Referencia: ESTUDIO, DISEÑO, CONSTRUCCIÓN Y FINANCIAMIENTO DEL CAMINO SAN JOSÉ - CALIDONIA - PLATANARES - PIXVAE

Asunto: Entrega de Primera Solicitud Aclaratoria del EsIA, Categoría II, para la Extracción de Grava del Río Tribique.

**RESPUESTA A PRIMERA
SOLICITUD DE INFORMACIÓN
ACLARATORIA
Estudio de Impacto
Ambiental Categoría II**

**Extracción de Material
(Grava) del Río Tribiqué
para la Construcción del
Camino San José –
Calidonia – Platanares –
Pixvae**

- Plano del nuevo área de ubicación de planta y patio de acopio

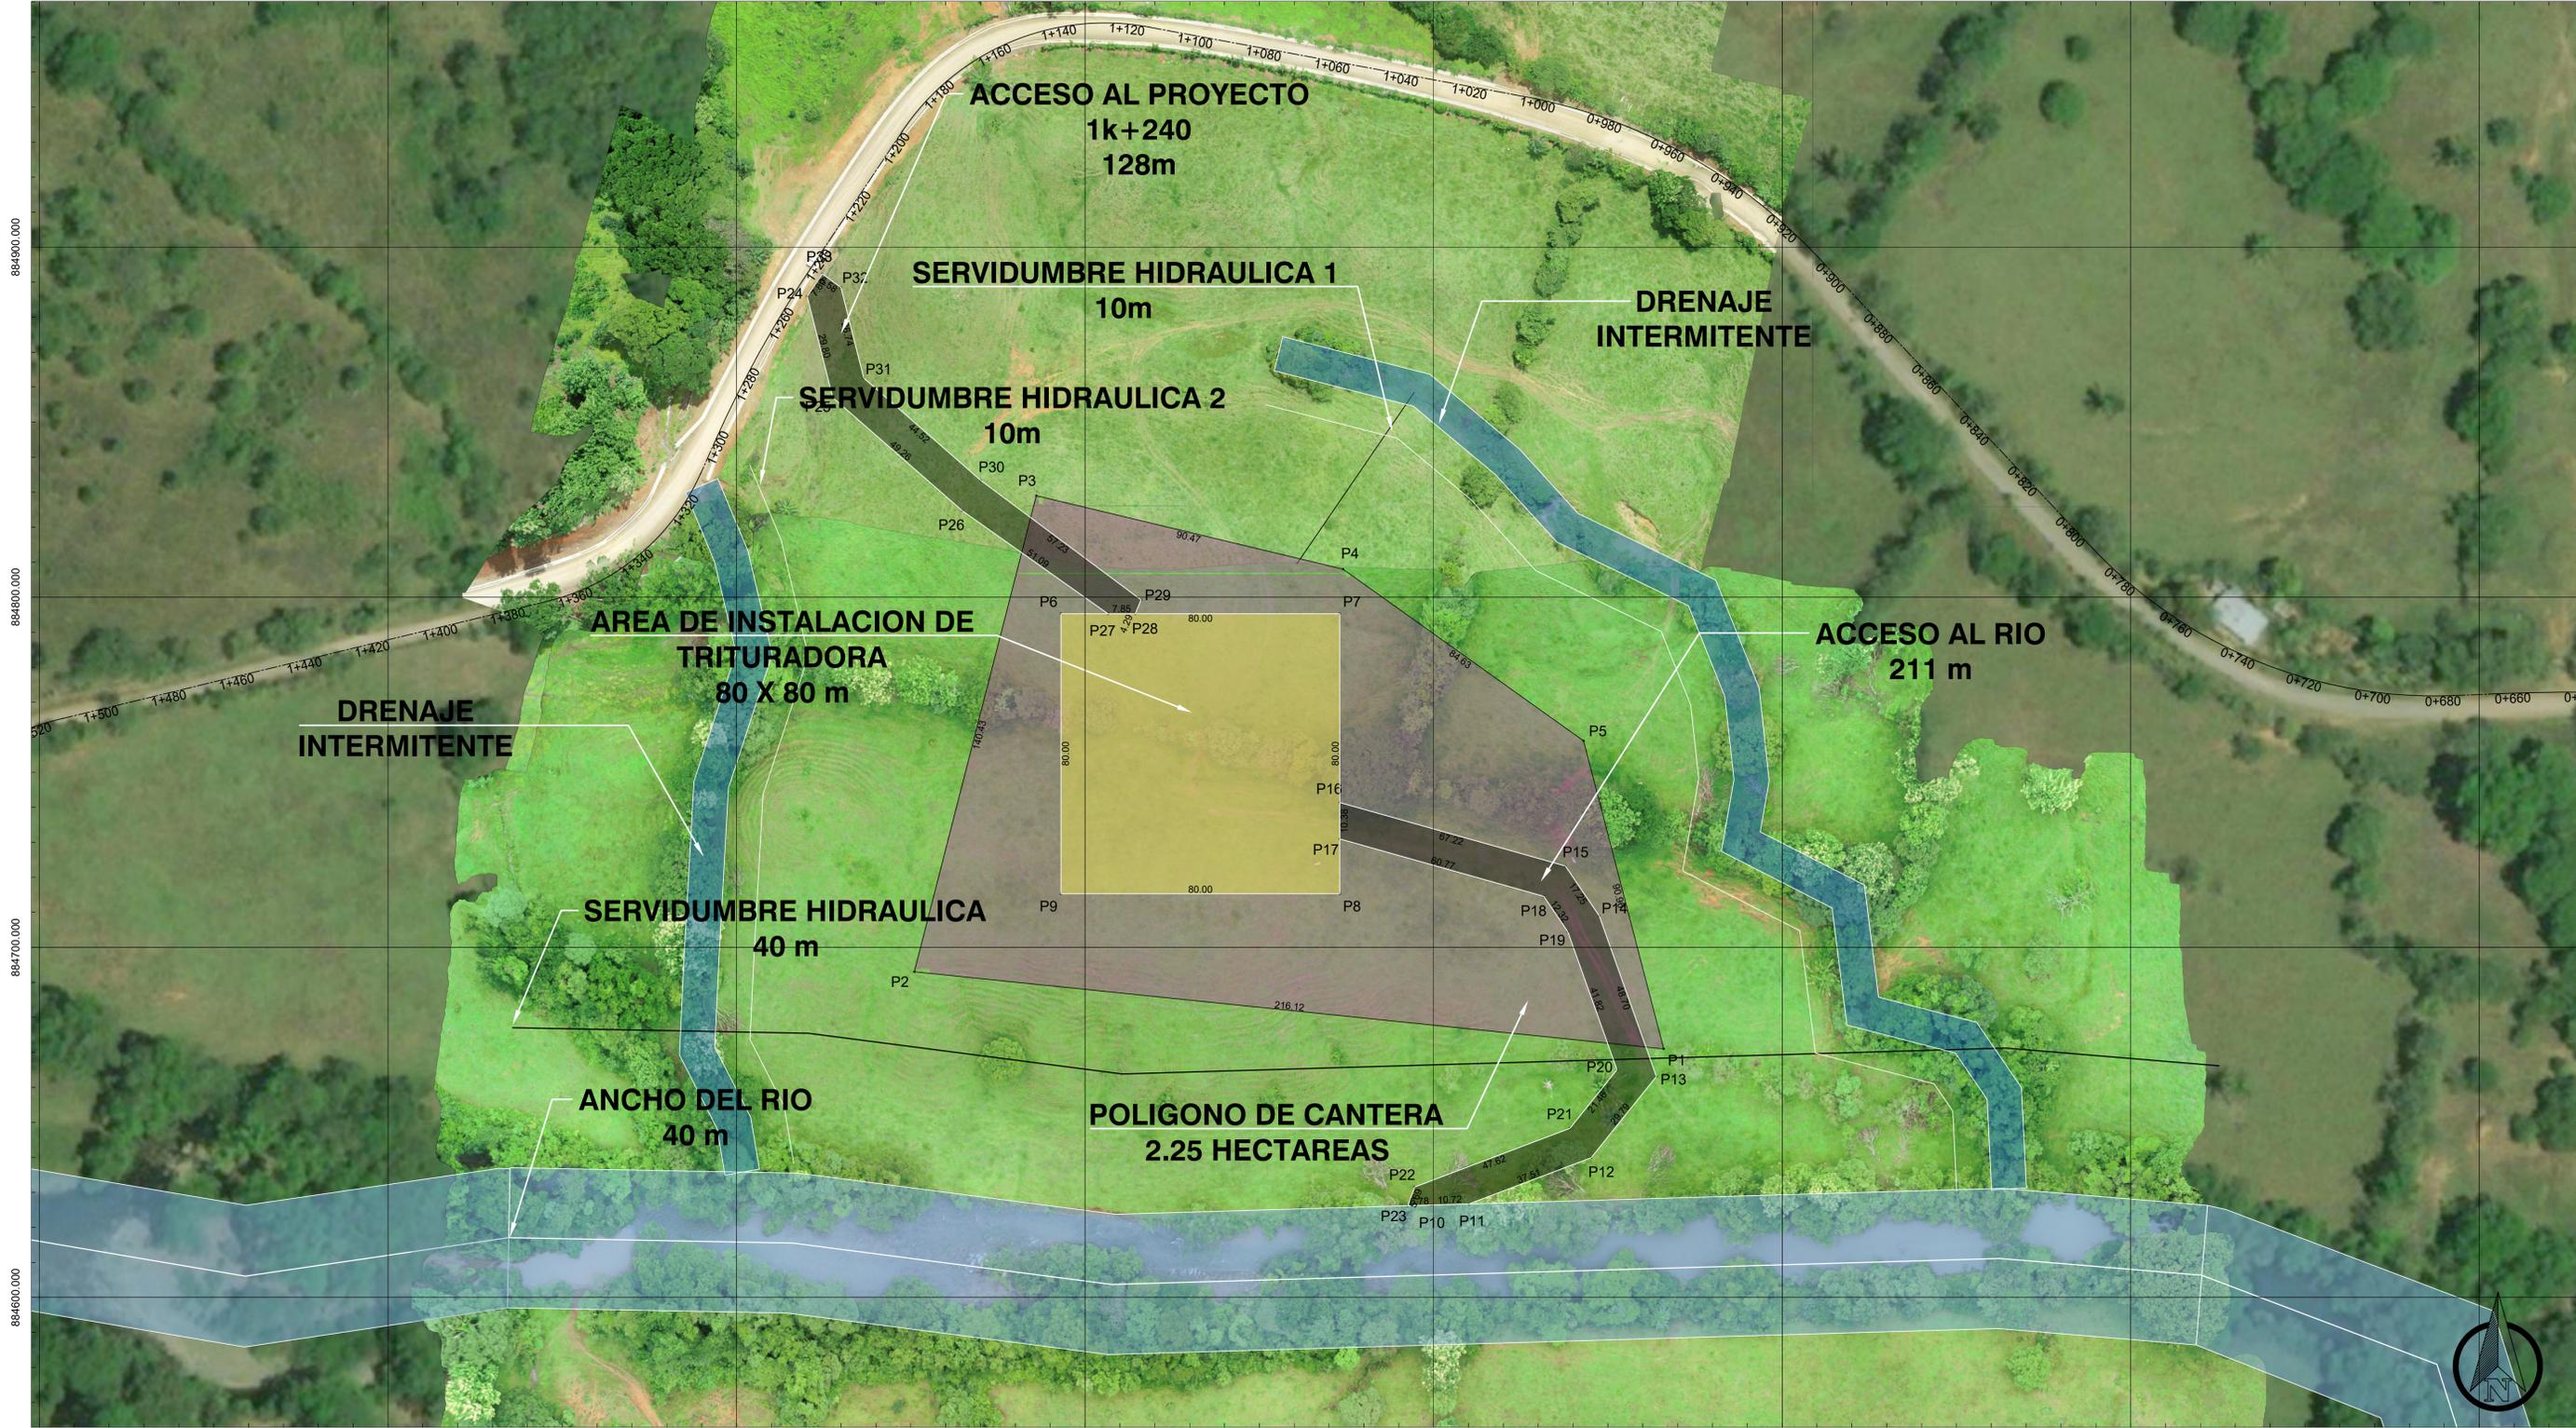
- a. Se utilizará un área nueva que es parte de la misma finca, cuya propietaria es la Sra. Mara Nazira Castrellón. Esta zona se ubica muy cerca del sitio inicialmente presentado, este cambio incluye distancias que cumplen con la Ley Forestal dejando una distancia desde la zona de trabajo igual al ancho del Río Tribique y mínimo 10 metros de otros cuerpos de agua. En este sentido se reubicaron tanto el camino de acceso como el polígono de la planta de trituración. El resto del proyecto (zonas de extracción) se mantiene.

- vi. En anexos se presenta el plano del nuevo área en donde se muestra la distancia del área a utilizar con sus respectivas coordenadas en relación con el río Tribique y los cuerpos de agua presentes. Las coordenadas se presentan en archivo Excel en sistema WGS84.

- vii. El plano mencionado en el punto vi presenta visualmente el área a utilizar y la servidumbre de protección en cumplimiento de la Ley Forestal.
- c. La nueva área requiere nivelación del terreno, por lo que se presenta:
